Aménagement  
de la desserte de  
**DIGNE-LES-BAINS**  
par la **RN85**

DESSERTE DE DIGNE LES BAINS PAR LA RN85 ENTRE DIGNE LES BAINS ET MALIJAI

## DEMANDE D'AUTORISATION ENVIRONNEMENTALE

PIECE K – MEMOIRE EN REPONSE A LA DEMANDE DE COMPLEMENTS DU 5 OCTOBRE 2022

Schéma de principe de l'hibernaculum

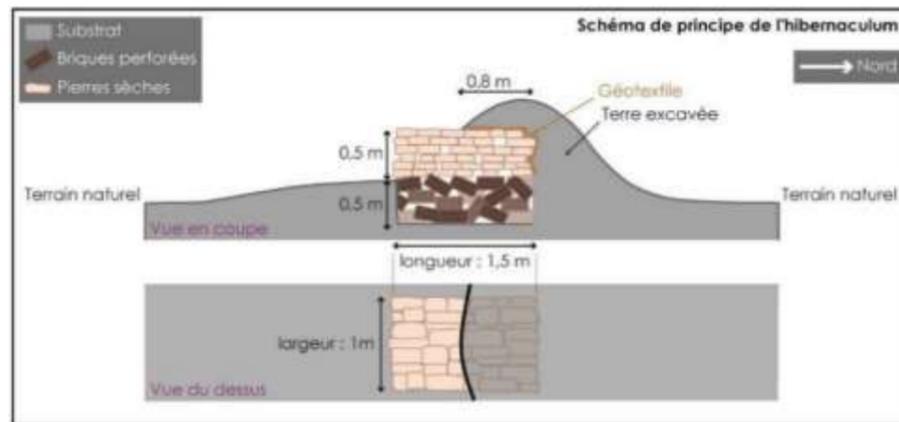
il serait bien de préciser un nombre minimum de nichoirs pour les chiroptères arboricoles.	Une proposition est faite par Biotope sur le nombre de nichoirs pour répondre à la question : les gîtes seront disposés par groupe de 5 gîtes rapprochés., avec un total de 25 gîtes soit 5 groupes de 5 gîtes seront implantés. De plus, la mission de coordination environnement en phase de préparation et de suivi de chantier permettra d'adapter les implantations au contexte des travaux et aux enjeux précisés en phase de repérage des individus en amont des travaux.	C.4 Mesures ERC MR13
Les parcelles prévues pour la compensation en ripisylve se trouvent en milieu sec. Elles paraissent donc peu adaptées.	Les cours d'eau riverains des parcelles concernées par les mesures compensatoires sont non domaniaux. Les berges et le cours d'eau, jusqu'au milieu du lit de part et d'autre, appartiennent donc aux propriétaires riverains. Les propriétaires des parcelles riveraines peuvent être : <ul style="list-style-type: none"> <li>✓ Privés (particuliers) ;</li> <li>✓ Publics de droits privés (communes, département, ONF, DIR MED, région, ...).</li> </ul> Dès lors que le maître d'ouvrage se porte acquéreur des parcelles affectées aux mesures compensatoires, il est porteur des droits et obligations afférentes aux berges des cours d'eau, y compris la gestion et l'entretien de la ripisylve, abattage, plantations, élagage, ...). Il est difficile de trouver des sites de compensation de ripisylves adaptés dans un contexte de ravins secs. Toutefois, la parcelle de compensation prévue au sud-ouest du projet (ZI 191 – commune de Mirabeau) comprend la rive du ravin et donc le milieu est identique aux milieux impactés La mise en place de gestion sur la parcelle sera donc réalisée sur une surface totale de 5,06 ha dont 2,16 ha classé en boisements humides (voir cartes jointes). Cette parcelle compensatoire fera l'objet d'un plan de gestion qui couvrira notamment la confluence entre le ravin de Saint Christol et la Bléone.	C.5 Mesures ERC parcelle ZI191 – site de compensation

MR13	Mise en place d'aménagements pour la petite faune
Code Thema	R2.2I - Installation d'abris ou de gîtes artificiels pour la faune au droit du projet ou à proximité
Objectif(s)	Augmenter l'attractivité et les conditions pour l'accueil de la petite faune au sein des espaces compensatoires au travers de la mise en place de gîtes, abris, etc.
Communautés biologiques visées	Petite faune (mammifères terrestres, reptiles et amphibiens)
Localisation	Parcelles de compensation Cf. Atlas « Mesures d'atténuation »
Acteurs	Ecologue
Modalités de mise en œuvre	<p>Cette mesure consiste en l'installation de gîtes artificiels en faveur de la petite faune au droit des parcelles compensatoires. Plus précisément, il s'agit de l'aménagement d'hibernaculums pour les reptiles et les amphibiens et de l'installation de nichoirs à muscardins.</p> <ul style="list-style-type: none"> <li>• <b>Hibernaculum</b></li> </ul> <p><b>Un minimum de cinq hibernaculums seront à implanter au sein des espaces compensatoires</b></p> <p>Ils seront créés une fois les travaux terminés. Ils seront implantés au sein des espaces compensatoires (cf. carte des mesures de compensation).</p> <p>Pour être fonctionnel, un hibernaculum doit permettre à la faune de s'abriter du gel et des inondations en période hivernale. Les milieux souterrains remplissent généralement ces conditions. Ainsi un hibernaculum sera constitué d'une fosse souterraine permettant l'hivernage des animaux et d'une toiture en pierres aménagée de manière à permettre la circulation des animaux.</p> <p><u>Fosse d'hivernage :</u></p> <ul style="list-style-type: none"> <li>• 1 - Creuser une fosse de 1,5 (L) x 1 (l) x 1 (P) mètres, orientée dans le sens nord/sud et légèrement pentue vers le sud ;</li> <li>• 2 - Conserver les matériaux excavés au nord ;</li> <li>• 3 - Remplir la fosse jusqu'au niveau du terrain naturel avec des briques creuses en terre cuite. Utiliser des briques avec des trous larges (le plus large possible) ;</li> <li>• 4 - Agrandir certains trous de manière à créer des chambres de 20 x 20 cm et faire des ouvertures sur les côtés des briques.</li> </ul> <p><u>Toiture en pierre ou en branchages :</u></p> <ul style="list-style-type: none"> <li>• 1a - Recouvrir la fosse d'une toiture en pierres sur une hauteur de 0,5 mètre. Des pierres plates seront plus faciles à mettre en œuvre (dans l'idéal, prendre des pierres sèches). Les pierres devront avoir une épaisseur minimale de 3 centimètres et une longueur / largeur d'au moins 20 cm. Des espaces de 3 à 5 centimètres seront laissés entre deux pierres à intervalles réguliers de manière à permettre la circulation de la faune entre ces interstices ;</li> <li>• 1b - Une solution alternative est de recouvrir la fosse avec des branchages et souches de différentes tailles issus du défrichage des haies du site pour remplacer les pierres plates ;</li> <li>• 2 - Recouvrir cette toiture au Nord sur toute sa largeur à l'aide d'un géotextile biodégradable et sur une longueur de 70 à 80 cm ;</li> <li>• 3 - Recouvrir ce feutre géotextile à l'aide des terres excavées pour la fosse et aménager une pente douce à l'arrière de l'ouvrage.</li> </ul>

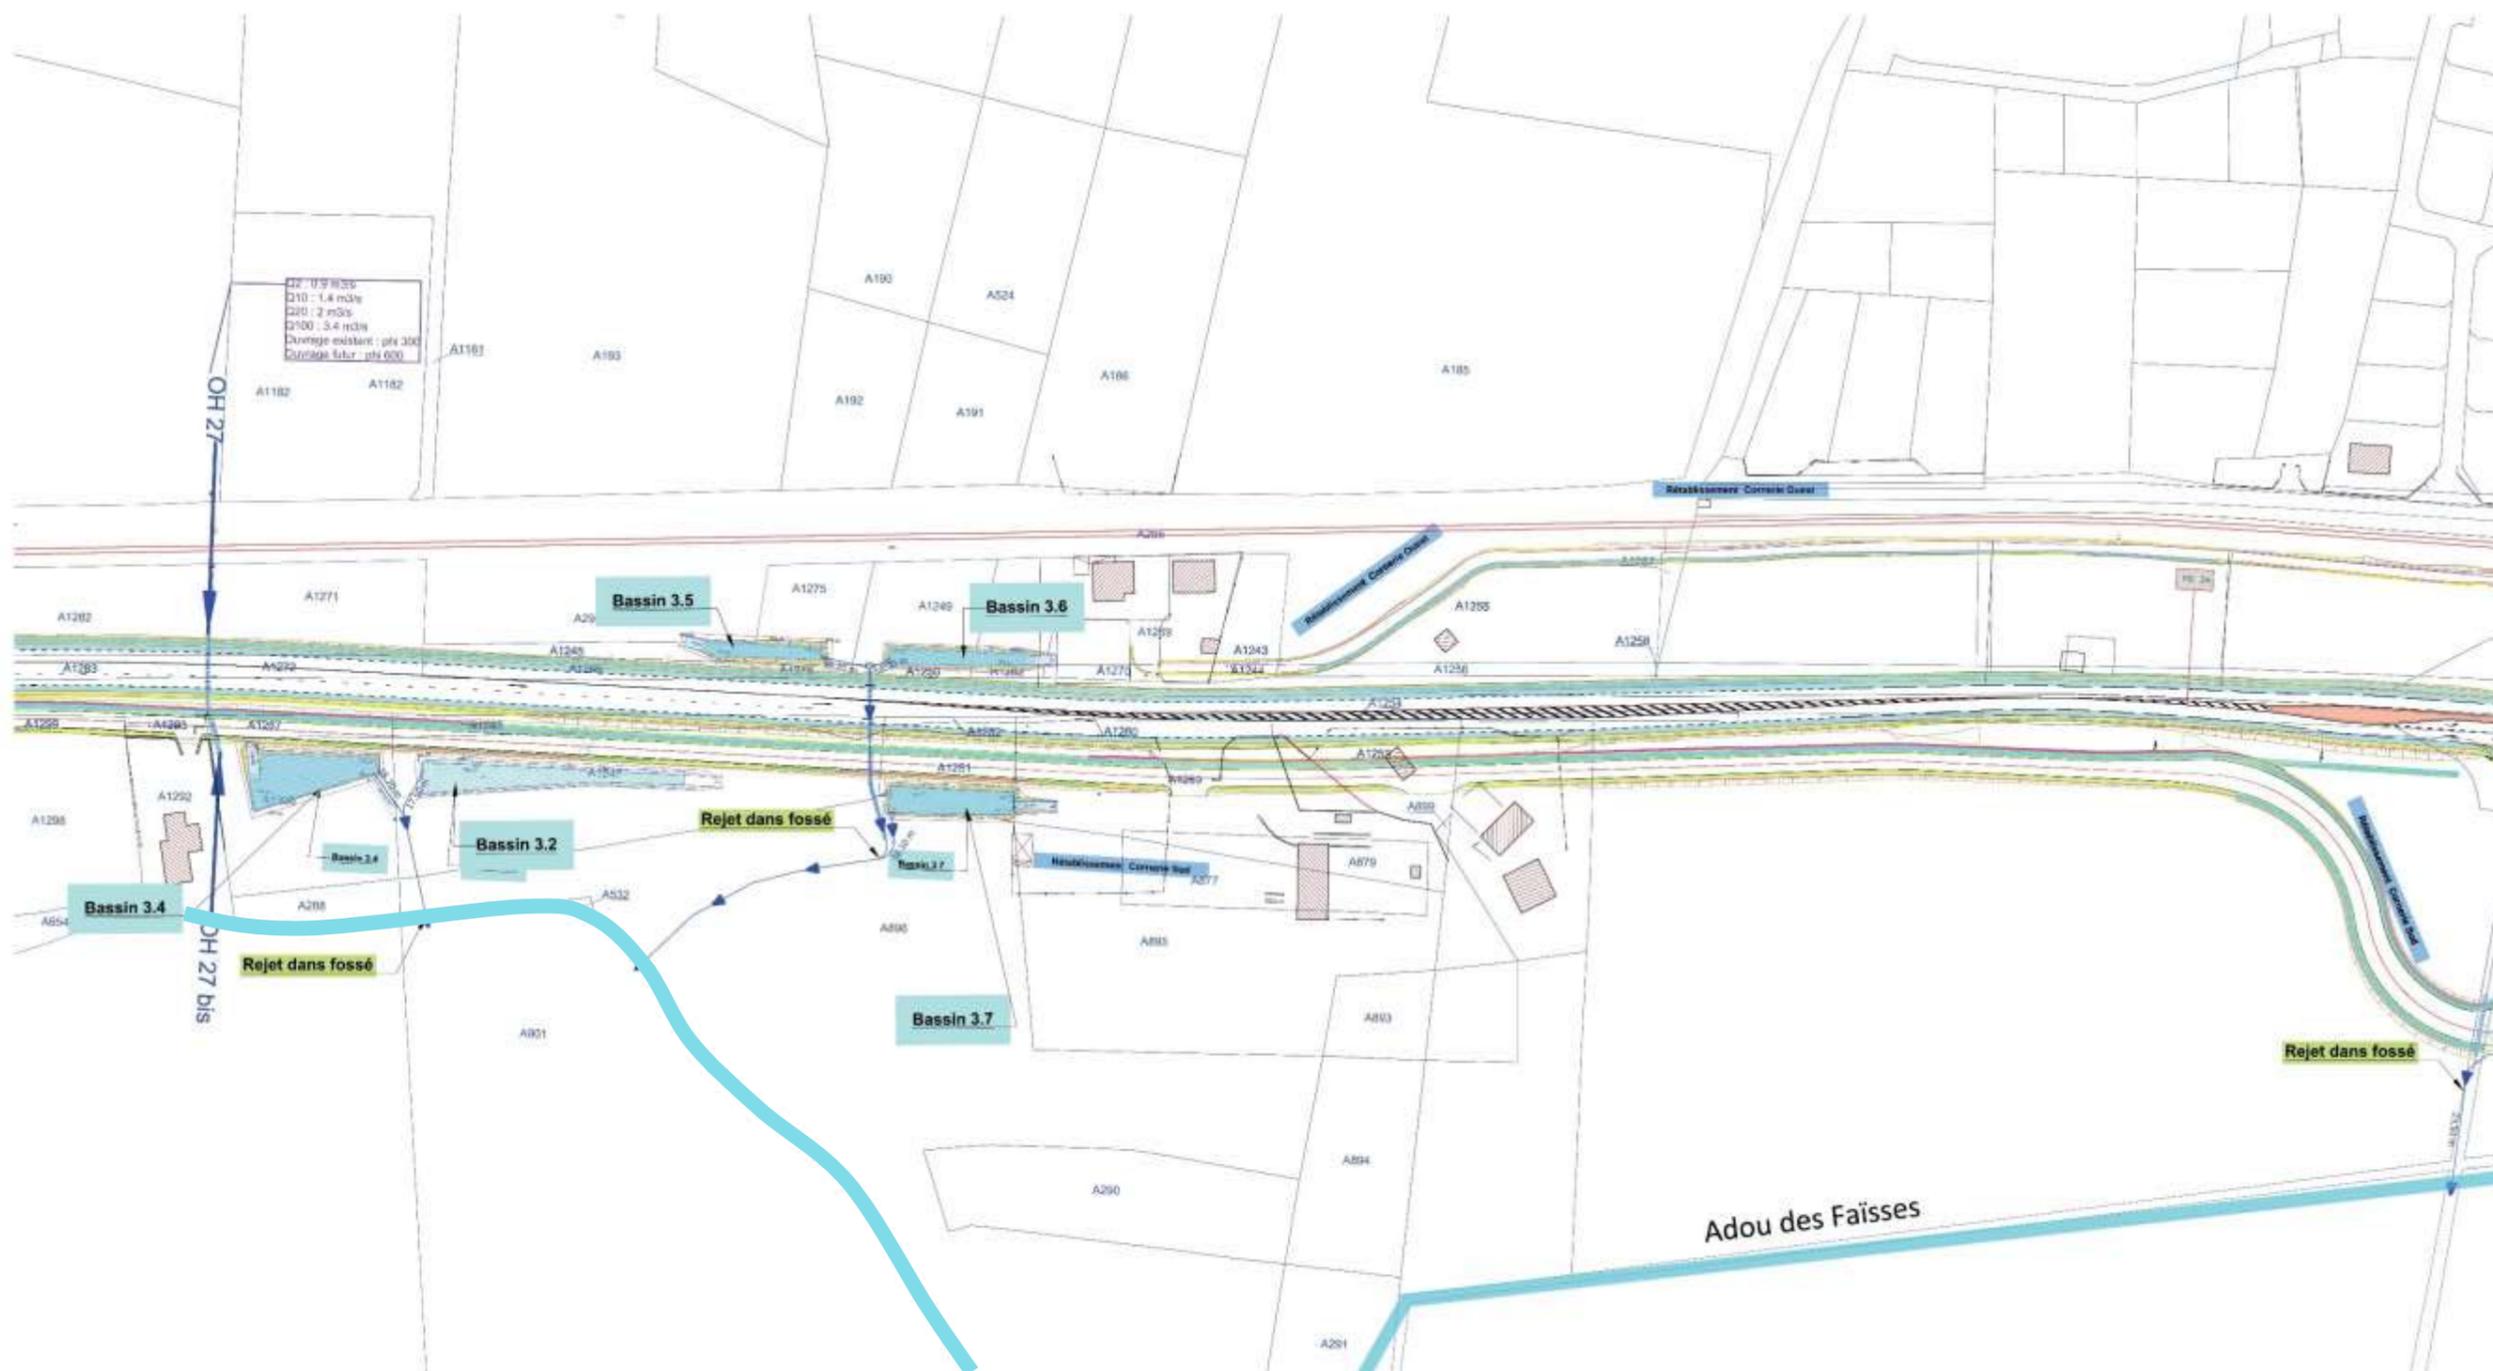
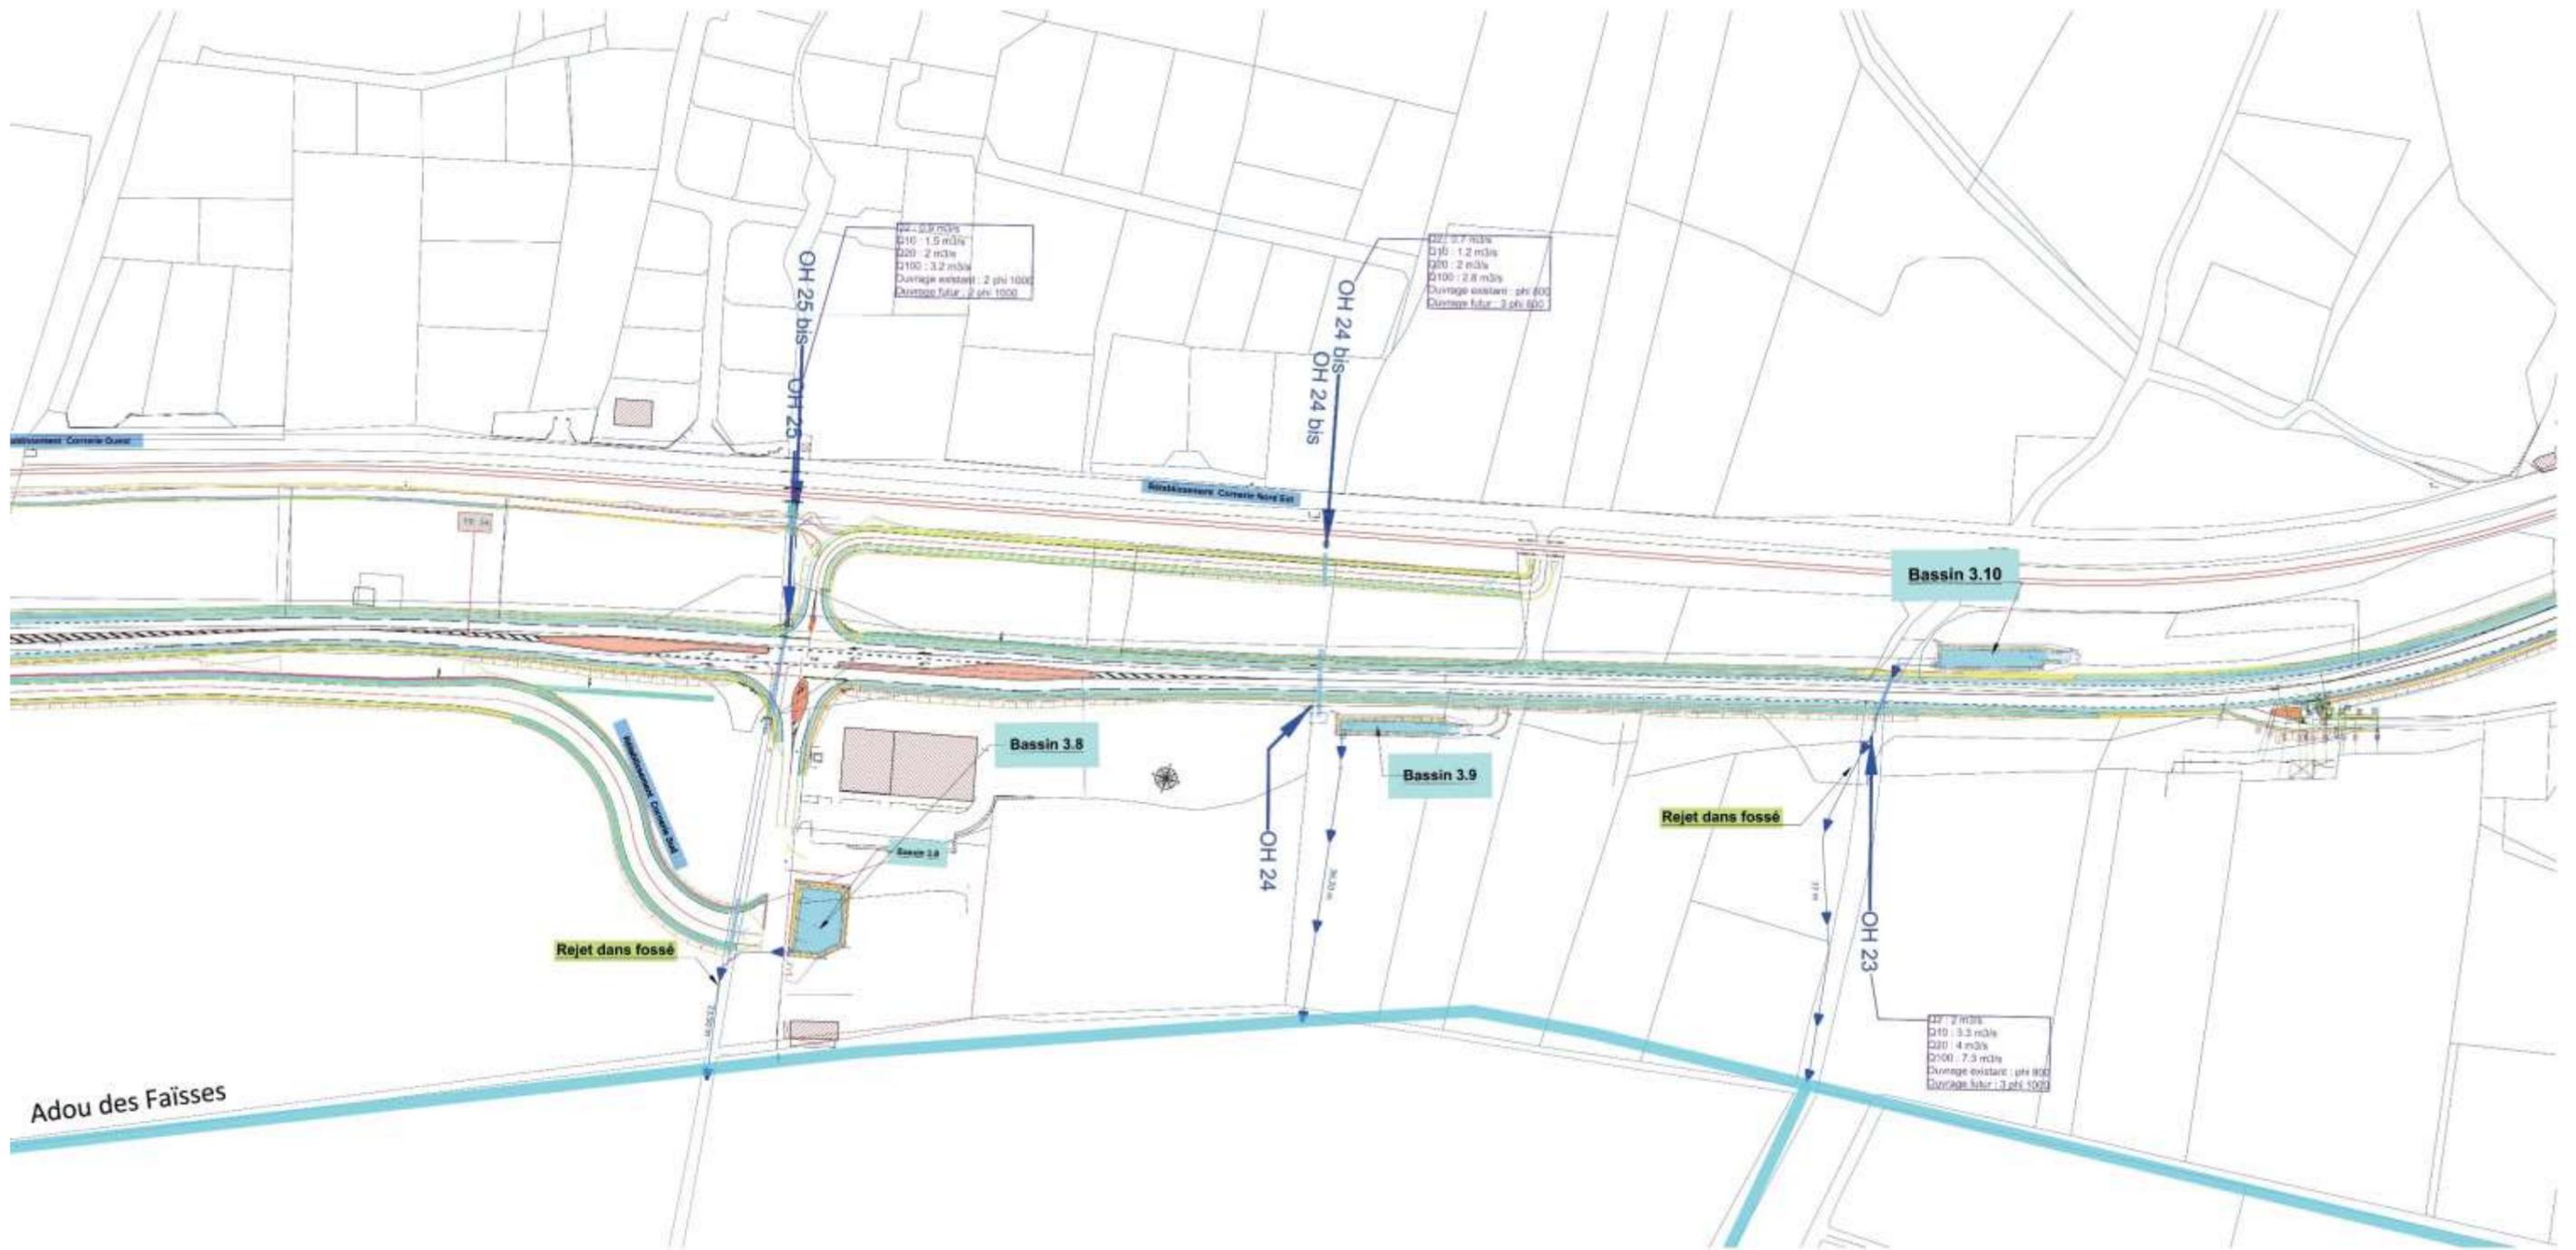
« Les dépassements n'auront pas d'incidence notable sur la qualité de la Bléone » : ceci doit être démontré.	Comme indiqué dans le dossier, les eaux issues des bassins seront rejetées avec un débit régulier et les concentrations évoquées dans les tableaux s'appliquent à ce débit. L'incidence sur la qualité des cours d'eau sera fortement réduite après dilution dans les écoulements naturels. La surface cumulée de la section de RN85 comprise entre Digne est Malijai est de l'ordre de 20 hectares (20 km pour une largeur moyenne de 10 m).	Sans objet

Au global, le rejet régulé représente 31 l/s (soit 0,5% du débit de pointe pour Q 2 ans) jusqu'à l'occurrence de compensation réelle.

Ces données permettent de relativiser les apports issus des bassins (31 l/s cumulés) au regard des débits rejoignant l'adou des Faïsses, même pour une pluie de période de retour 2 ans (6 050 l/s).

La régulation des débits d'apports, associée à l'abattement de la pollution chronique du fait de la décantation dans les bassins dotés de volumes morts, permet d'améliorer la situation des rejets à l'adou en termes de charge physico-chimique.
